RICHARD L. MEEHAN

2020 年 4 月 17 日

**关于：达尹里矿业公司(DPM) 矿址风险及尾矿处理安全**

**总结：** 在未经现场访问的情况下，我根据现有信息，对 DPM 在北苏门答腊达尹里县矿山尾矿坝的稳定性风险提供评论。

Figure 3. Historical earthquake per

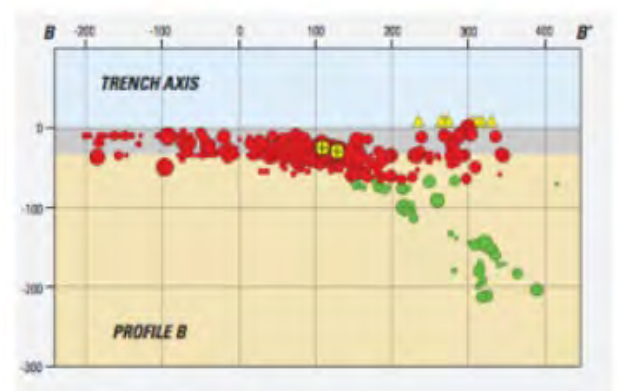
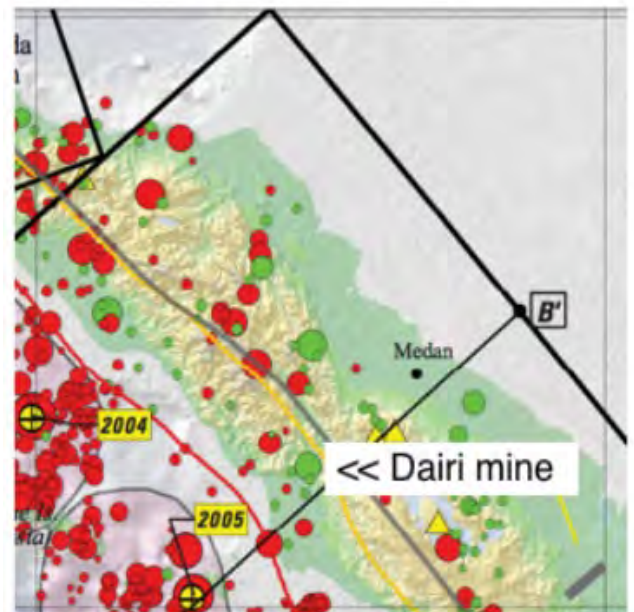
矿山坐落在世界上最活跃的地震区域之一，沿苏门答腊隐没带的巨型断逆层，很明显靠近在 2004 和 05 年，分别产生了 9 级与 8 级地震的一个三板块交界处 (图 3：历史上的地震)。这些地震使得远在曼谷的建筑物都发生了摇动，对当地造成了严重损害，包括对与尾矿坝行为类似的路堤和桥台的损害。地面运动的强度也摧毁了在 Banda Aceh 的设施，而 Banda Aceh 与达尹里矿距离地震地点的距离很相似。日本研究人员（见 Sorenson et al）发现，损害高达日本气象厅震度 6 级。这一级地震（6.0 – 6.4）产生如下效果：

从美国地质调查局出版的当地地震情况综述 (USGS, 2003) 中, 可以抽出显示历史上地震情况的一个地图和截面图。该地图和很多其它出版物, 就当地地震情况提供的综合信息, 使得我们能够充分评估地震风险。

与大多数地震不同, 这些在海上巨型断逆层的 9 级地震, 产生的地面震动很强烈, 并延续很多分钟。重复或长期震动, 可以完全摧毁在地震时长较短时只会部分坍塌, 能够幸存的结构, 比如 San Fernando 坝 (图 6b: 加州 San Fernando 坝在一个很短的 6.6 级地震中几乎溃败。当时如果再多摇晃几秒, 就会导致很多死亡)。历史档案显示, 如此超级的地震在过去两百年里经常发生过。这样的地震, 肯定也会在达尹里尾矿设施长久的生命周期里重复。

figure 5. Tailings dam very close to Sumatra fault with likely earthquakes up to M 7.5-7.9 and ground accelerations of 100%g

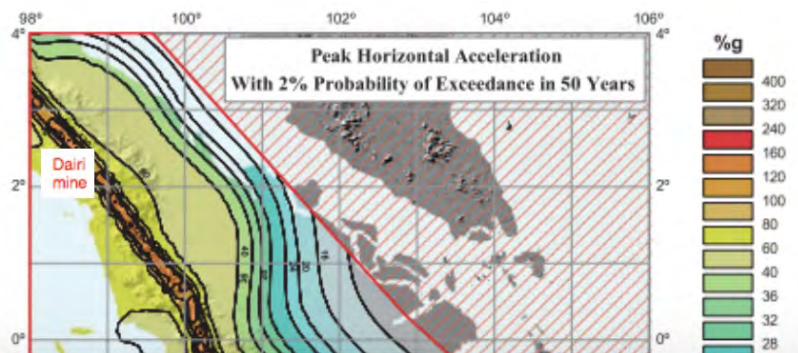
虽然海上断逆层超级地震对诸如尾矿贮存设施等长期结构构成了威胁, 距离达尹里矿山东部只有 15 公里的大苏门答腊地震带, 可能会产生更为危险的地震。根据 Peterson et al (Ref Peterson) 及其他研究人员, 这一断层能够产生 7.5 到 7.9 级的地震, 而在距离如此近的地方, 很有可能产生非常高的、相当于 50-100% 重力的地面加速 (图 5: 距离苏门答腊断层很近的尾矿坝, 当地震高达 7.5-7.9 级, 地面加速相当于 100%g 时的情形)

6 到 7 级的地震, 在苏门答腊断层上和附近是家常便饭, 在采矿阶段肯定也会发生, 即便在最佳情况下 — 即在一个坚强的岩层地基上建设的一个强壮的干坝 — 也会对尾矿设施造成至少一些破坏。如果尾矿坝, 尤其是地基, 不能满足这一理想条件 (特别有可能), 损坏将很严重, 并可能导致尾矿坝溃败。更可能的情况是, 地基是由上述不同的火山灰和其它岩层构成, 不会为尾矿坝提供坚实的支持。

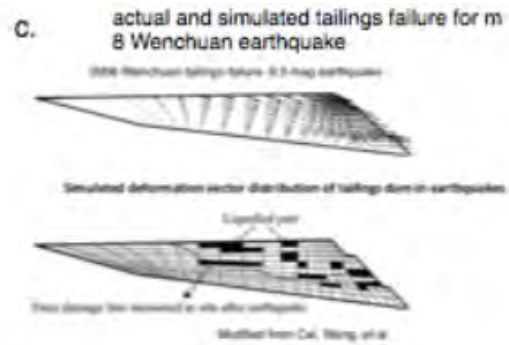
另外重要的一点是，从长远来讲，比如下个世纪或更长时间，尾矿坝会多次受到这些强震的影响。这些地震将引起尾矿坝结构内部移位，破坏内建体系，引发渗漏，并随着时间的推移，增加水压。这一威胁，除了经过良好专业培训并使用特殊仪器对尾矿坝安全进行检测的工程师之外，其他人都无法看到。即便有专家诊断，要对损坏进行修补也将非常困难，甚至不可能，尤其鉴于这些地震会成群出现，即大震之后又有余震（图 6d：达尹里矿山尾矿坝在强震时可能的表现。强震可能会由矿山附近的大苏门答腊断层引起）。

湿尾矿控制体系的溃败，在大量雨水进入控制设施的雨季，会最危险。裂缝和挡水结构的移动，起初会像 San Fernando 坝部分溃败（图 6b）的情形一样 (Castro et al 2003)。但 San Fernando 坝只强烈摇晃了几秒钟。7.5 到 9 级的大地震，产生的摇晃将会延续很长时间，使得即便牢固的大坝，都产生很多米的裂缝和移位。这将会使得坝堤承受水流和湿尾矿的冲击，从而使得达尹里尾矿坝溃败，就像 Baldwin Hills 水库（请见视频：<https://www.youtube.com/watch?v=c4sm7DdIMkk>）和巴西的 Brumadinho 矿一样。
